2Nd opinion fietstunnel en fietsenstalling

Hoofdstation Groningen

projectnummer 0403548.00
definitief revisie 4.0
6 november 2015

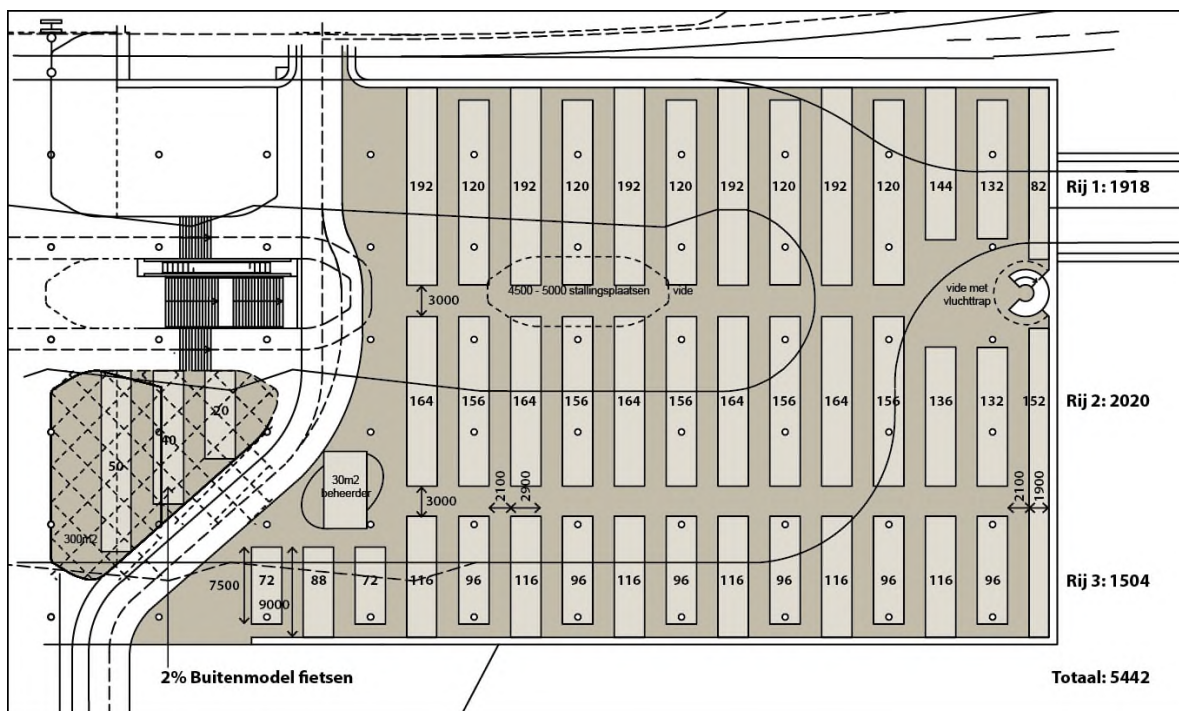
In onderstaande afbeelding is op basis van de uitgangspunten te zien hoeveel fietsen er te stallen zijn in de rijwielstalling. Hierbij zijn de volgende optimalisaties uitgevoerd:

- Rekken aan zijde van buitenwanden om en om verlengd tot aan de buitenwand (dit levert $13 \times 12 = 156$ plaatsen op). Doodlopende gangpaden zijn niet toegestaan, hier wordt op deze manier aan voldaan;
- De breedte van de twee hoofdroutes zijn vastgesteld op 3000 mm (dit levert $10 \times 16 = 160$ plaatsen op);
- De twee rijen aan de oostelijke wand zijn verlengd tot aan de vide met vluchtrap (dit levert $2 \times 10 = 20$ plaatsen op);
- De rekken positioneren dat de kolommen aan één zijde van de dubbelzijdige rekken staan. Per kolom (diameter max. 80 cm) kost dit 4 fietsplaatsen;
- De benodigde ruimte voor 2% (ca. 100 stuks) buitenmodel fietsen is gelokaliseerd aan de westzijde van de fietsroute. Daarom is dit aantal is niet meegerekend in de 5442 plaatsen.

Het aantal fietsen dat in bovenstaande situatie gestald kan worden ligt op ca. 5442 stuks. Ten westen van het fietspad is ruimte gereserveerd voor ca. 100 buitenmodelfietsen.
